N/Réf. : EVR40016_718_URB **EVERE. Rue de Zaventem, rue de l'Arbre Unique, avenue du Bourget - Plan d'Aménagement Directeur (PAD) « Défense » (= zone de protection du Cimetière de Bruxelles)**
Gest. : MB/SDB
V/Réf. : Out2023/7373 **PLAN D'URBANISME : Première lecture du projet de Plan d'Aménagement Directeur (PAD) « Défense » et de son RIE**
Corr: Sven De Bruycker **Demande du Ministre-Président du 21/11/2023**

Avis de la CRMS

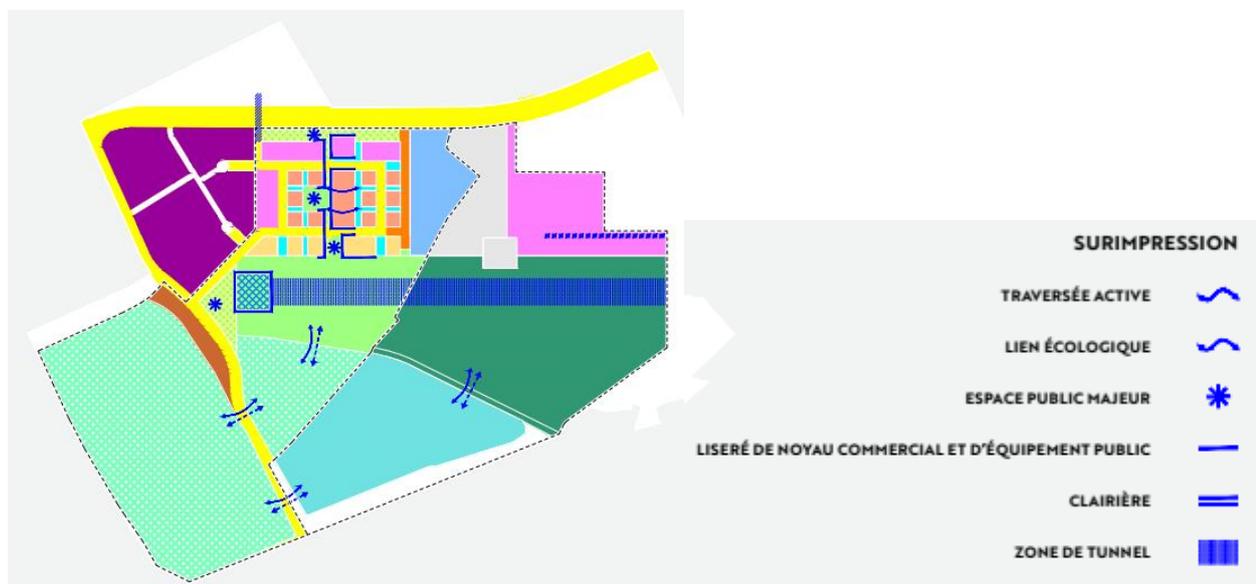
Dans le cadre de cette continuité écologique, la CRMS rappelle l'avis qu'elle avait formulé concernant un projet de démolition / reconstruction de l'ancien avant-poste des pompiers sis Avenue Jules Bordet 162, dont l'implantation proposée allait à l'encontre du principe de corridor écologique annoncé par le projet de PAD :
